改善箇所説明図

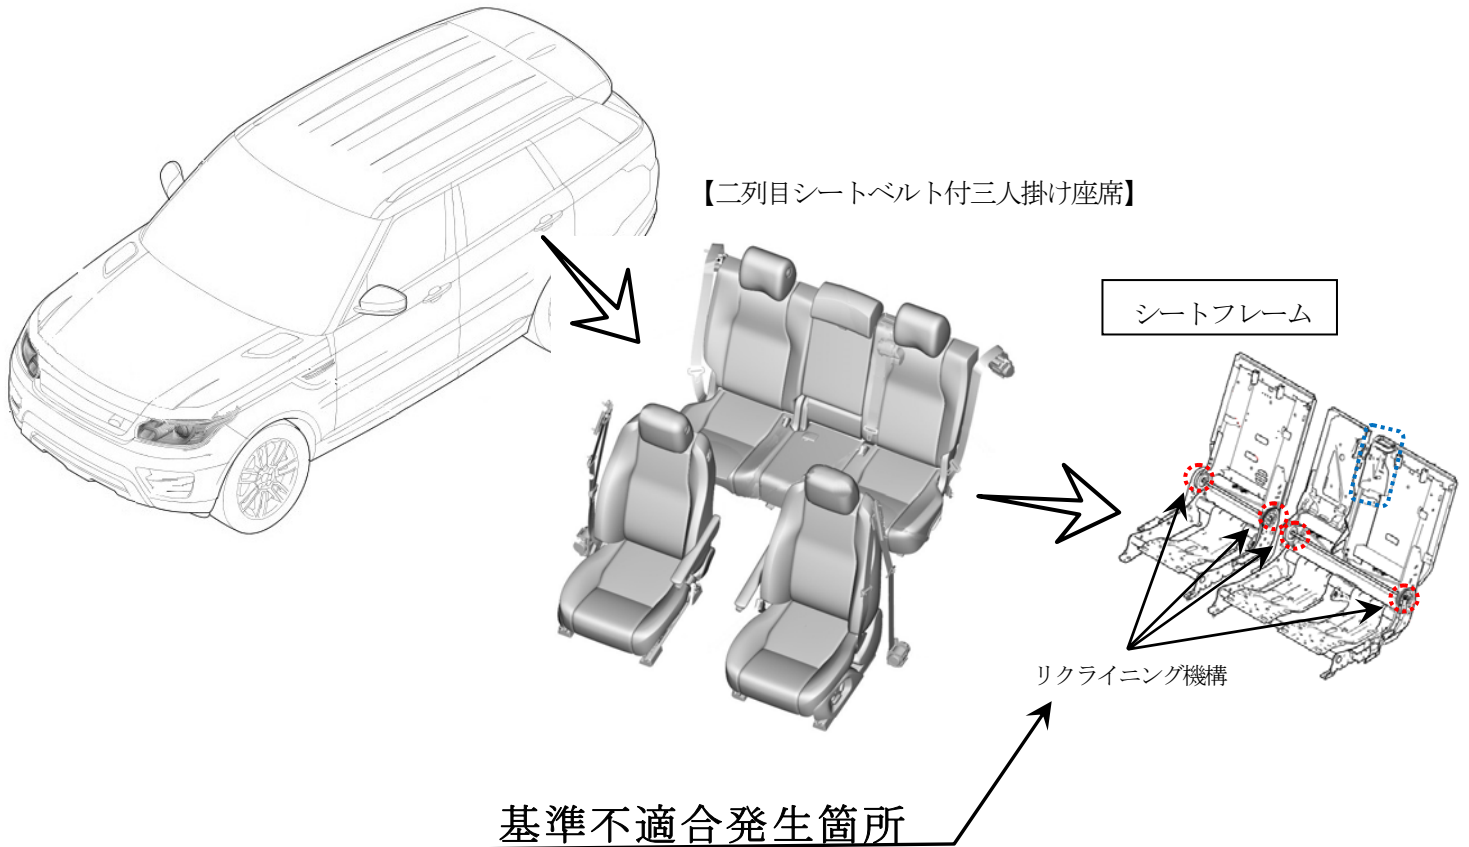
二列目の後部座席において、シートフレームの組付け指示が不適切なため、リクライニング機構が正しく組み付けられていないものがある。そのため、座席の背もたれが固定されず、急ブレーキ時等に背もたれが前方に倒れ、最悪の場合、乗員が過度の傷害を負うおそれがある。

全車両、リクライニング機構を点検し、組付け不良が確認された場合は、シートフレームを良品と交換する。

左リヤドアチェックアームのボディ上側取付けボルトに白ペイントを塗布する。
